致西貢區議會交通運輸委員會主席及全體委員：

「建議增加/優化打鼓嶺新村駛出清水灣道路口之道路指示牌」

圖 1

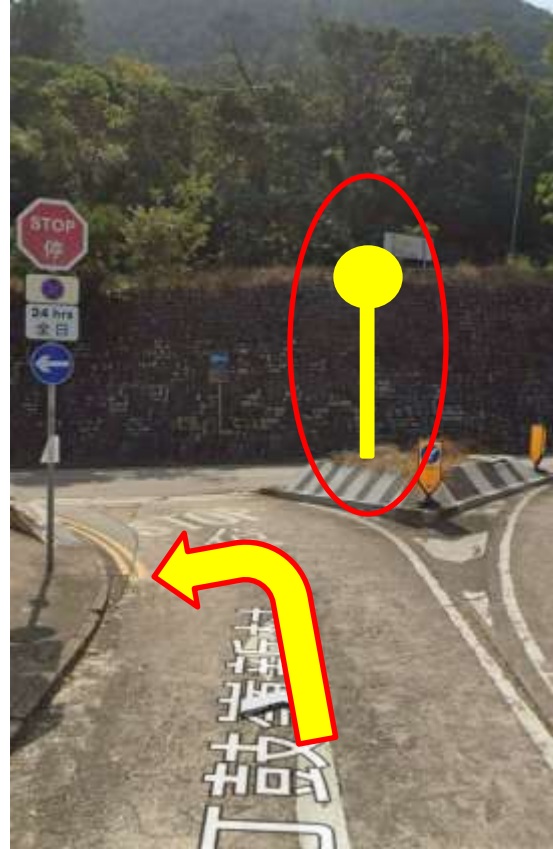
- 加設燈光照射路口對面的指示牌（圖 1），或換成發光指示牌。使駕駛者在光綫較暗的時段能清晰可見。
- 在路口三角形安全島（圖 2）增設“只准左轉”指示牌加強提示
- 在路口行車綫地面（圖 2）塗上左轉箭嘴加強提示
